## SERVICE INSTRUCTION

# Einführung eines Kühler Nachrüstsatzes TNr. 881535 für den neuen Kühler TNr. 997083 bei ROTAX® Motor Type 912 i, 912 und 914 (Serie)

ATA System: 75-00-00 Kühlsystem

Bild 1  
Kühler Nachrüstset

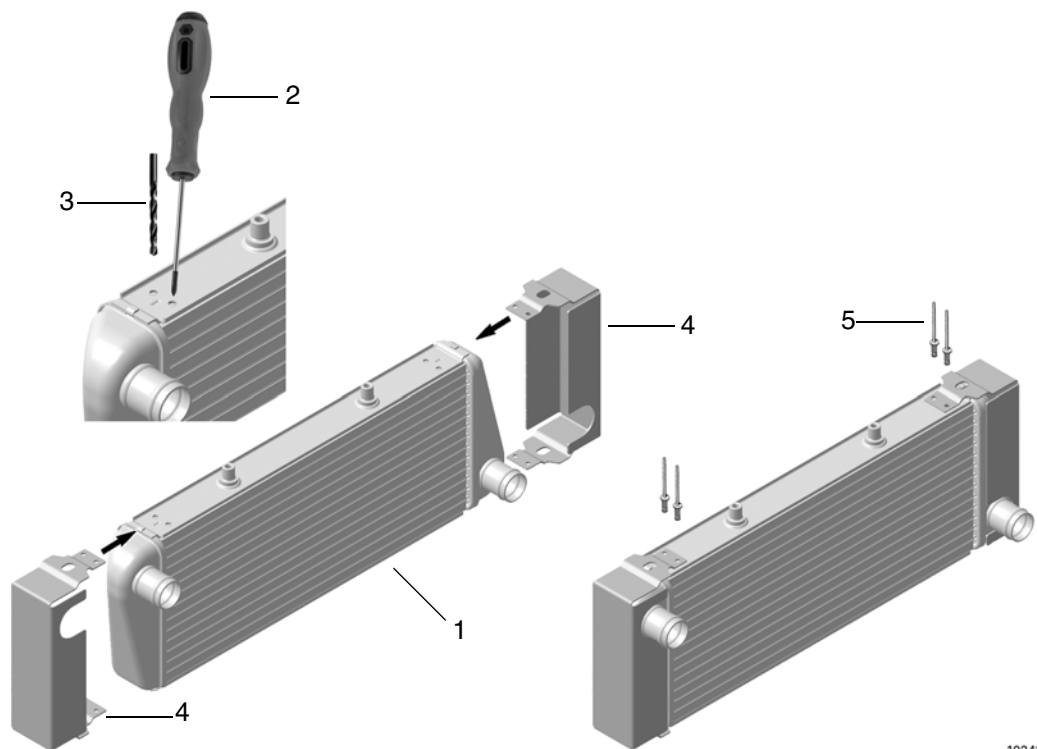
Aufgrund kontinuierlicher Weiterentwicklung wurde ein neuer Kühler TNr. 997083 eingeführt. Da der Kühler über eine geänderte Außenkontur verfügt und Änderungen in der Außenabmessung vorgenommen wurden, wurde ein Kühler Nachrüstsatz TNr. 881535 geschaffen. Dieser kann bei Einbausituationen welche eine rechteckige Aufnahme verlangen eingesetzt werden. Dazu sind entsprechende Abdeckbleche auf den Kühler aufzunieten

Schritt	Vorgehen
1	Mittels geeignetem Schraubendreher (2) die Bohrungen im Kühler (1) entsprechend vergrößern. Dabei die Kühlrippen etwas zur Seite neigen.
2	Wenn notwendig mittels Metallbohrer (3)(Ø4,1 mm) Bohrungen im Kühler und an den Abdeckblechen (4) aufbohren.
3	Abdeckbleche positionieren und auf korrekte Lage achten.
4	Beim Nietvorgang Druck auf die Nieten (5) ausüben, so dass die Nieten in die Bohrungen hineingedrückt werden. Die Nietzange entsprechend nachsetzen.
